GRE CODE  
**GRE.EEC.R.73.IT.W.14622.00.122.00**

# “IMPIANTO EOLICO ACQUAVIVA”

## Riscontro ai Pareri dei Comuni

**Figura 1: Land Capability Classification (Fonte scheda d'ambito Puglia Centrale PPTR – Relazione Pedo agronomica di progetto)**

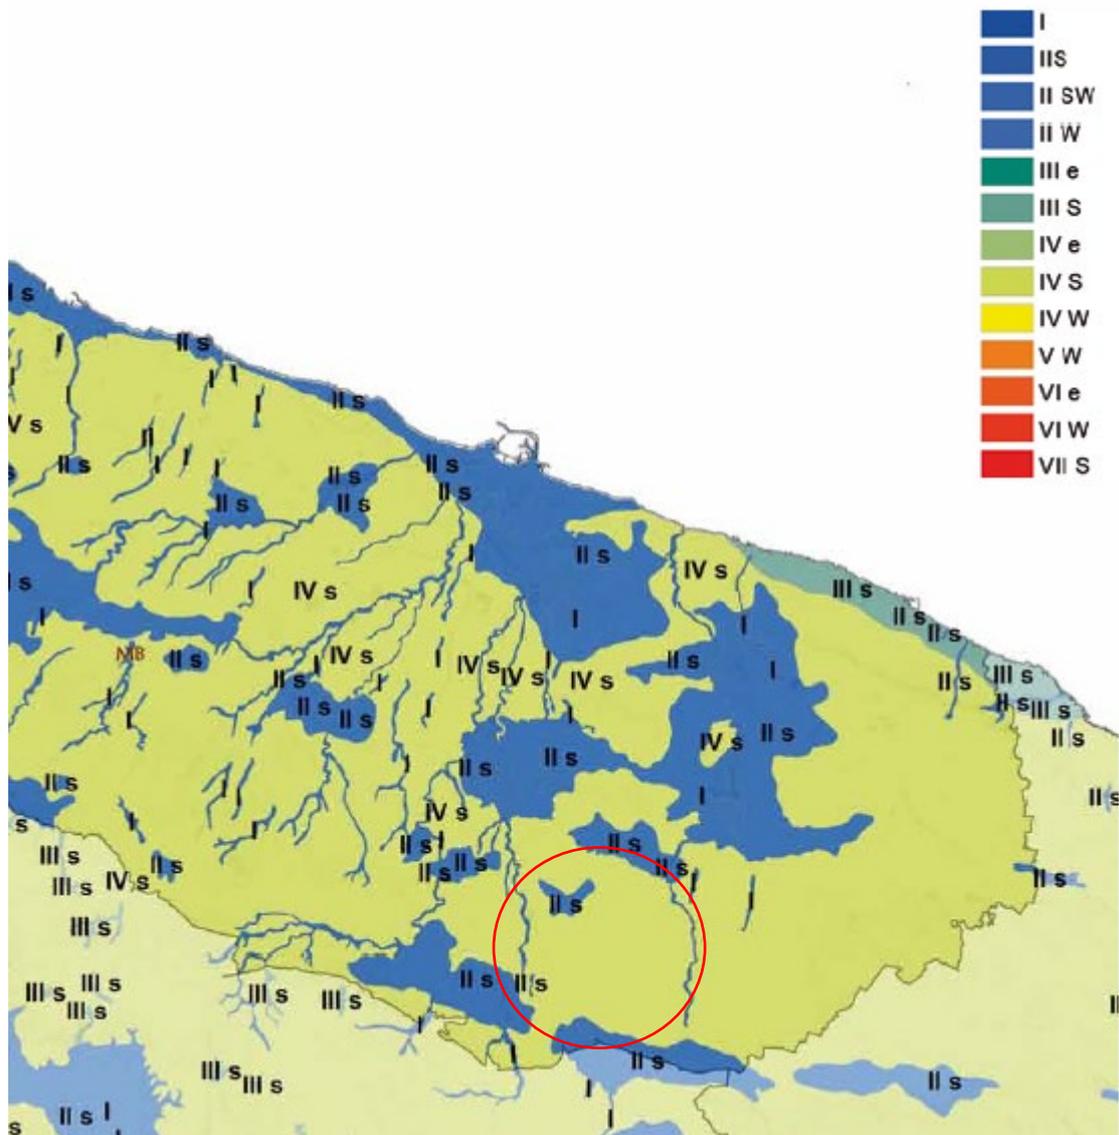
*"L'intervento non appare coerente con le Linee guida sulla progettazione e localizzazione di impianti di energia rinnovabile elaborato 4.4.1 parte prima del PPTR approvato con DGR n. 1162 del 26 luglio 2016 (BURP n. 94 suppl. del 11.08.2016), con le quali si suggerisce di localizzazione di impianti eolici di grande e media taglia lungo i viali di accesso alle zone produttive, nelle aree di pertinenza dei lotti industriali, nelle aree agricole di mitigazione, in prossimità dei bacini estrattivi".*

Pertanto, le stesse linee guida considerano gli impianti eolici ammissibili in zone agricole, a condizione che si tratti di aree caratterizzate da bassa produttività e che l’uso del suolo agricolo sia ripristinato.

Per la valutazione della produttività agricola si può considerare la capacità d’uso dei suoli. Essa si esprime mediante una classificazione (Land Capability Classification, abbreviata in “LCC”) finalizzata a valutare le potenzialità produttive dei suoli per utilizzazioni di tipo agro-silvopastorale- sulla base di una gestione sostenibile, cioè conservativa della stessa risorsa suolo (cfr. scheda d’ambito “Puglia Centrale” - PPTR).

Tale interpretazione ha come obiettivo l’individuazione dei suoli agronomicamente più pregiati, e quindi più adatti all’attività agricola.

Nel merito, la scheda del PPTR dell’ambito di paesaggio “Puglia Centrale”, in cui ricade il territorio comunale di Acquaviva inquadra l’area di progetto in territorio con capacità d’uso principalmente IVs.

Come riportato nella Relazione Pedo agronomica già prodotta dal proponente (GRE.EEC.R.26.IT.W.14622.00.031.00), si tratta di aree con forti limitazioni dovute al suolo (*I suoli in VI Classe hanno severe limitazioni che li rendono generalmente inutilizzabili per la coltivazione e limitano il loro uso principalmente al pascolo o prateria, boschi o riparo e nutrimento per la fauna selvatica*).

Contrariamente a quanto enunciato nel parere del Comune di Acquaviva delle Fonti, il progetto proposto segue l'indicazione fornita dalle linee guida, in quanto le aree occupate temporaneamente dalle opere di cantiere saranno ripristinate. Lo specchio sottostante riporta in dettaglio le superfici di progetto, con distinzione tra fase di cantiere e fase di esercizio. Come evincibile, il 50% delle aree interessate dalla fase di cantiere sarà ripristinato e riportato alle condizioni ante-operam. Della parte restante, si sottolinea che circa il 25% degli interventi sulla viabilità, riguarderà l'adeguamento di infrastrutture esistenti e quindi non comporterà il consumo di suolo aggiuntivo.
